PREVOST

BULLETIN DE GARANTIE

BG23-37

DATE :	Décembre 2023	SECTION :	06 ÉLECTRIQUE
EXPIRATION :	Décembre 2025		
SUJET :	MODIFICATION DU HARNAIS DU MOTEUR ESSUIE-GLACE

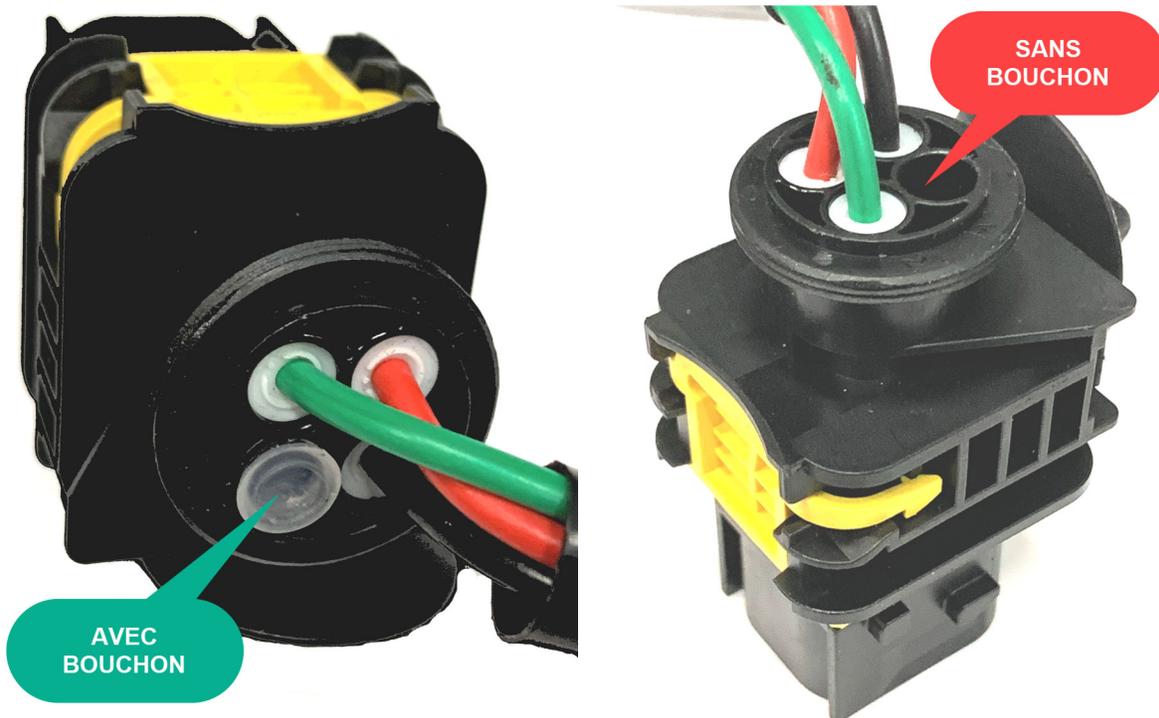
4. Localiser le connecteur des moteurs d'essuie-glace.

5. Vérifier si le connecteur a un bouchon dans la cavité vide.

- Si ce n'est pas le cas, passez à l'étape suivante.
- Si oui, la procédure est terminée.

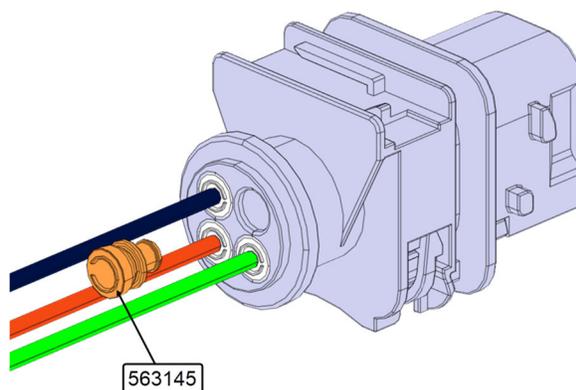
Sur les véhicules visés par ce bulletin, modifier le harnais du moteur d'essuie-glace pour éliminer le risque de corrosion des terminaux du connecteur.

6. Ajouter le bouchon 563145 dans la cavité vide du connecteur.
